Licitación Pública Internacional No. 32065001-050-11
"Suministro e Instalación de Torre de Radiocomunicación para la
Secretaría de Seguridad Pública de Gobierno del Estado
de Baja California"

SEGUNDA JUNTA DE ACLARACIONES

Ilustración de referencia de las barras de cobre solicitadas:

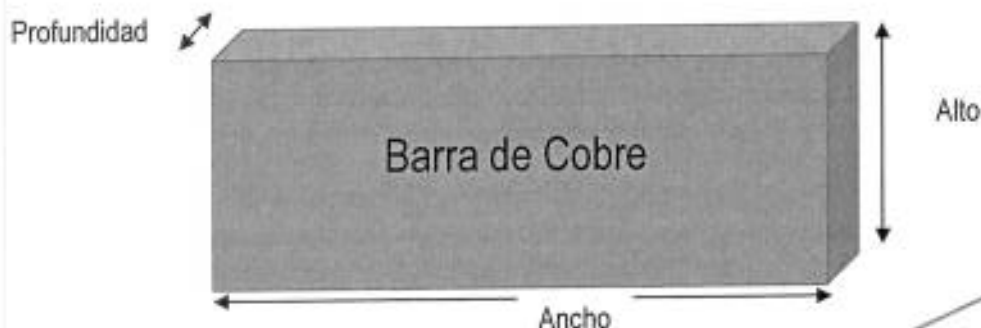
11.- 2.4 El proveedor será responsable de la instalación de 4 (cuatro) barras de cobre para tierra eléctrica que serán localizados en: Pasa muros, parte inferior de camilla vertical, parte media de la camilla vertical y parte superior de camilla vertical.

¿Qué dimensiones debe tener las barras de cobre y cuál es la distribución de barrenos que deben tener?

Respuesta: Las barras de cobre no requiere de barrenos, estos los realizará el instalador de las antenas. Las dimensiones de las barras de cobre, deberán ser de acuerdo a lo siguiente:

- Ancho, deberá de ser del mismo ancho que la escalerilla de guía de onda propuesta, cuando menos 60 ó 80 cms.
- Alto, de por lo menos de 10 cms.
- Profundidad, $\frac{1}{4}$ de pulgada.
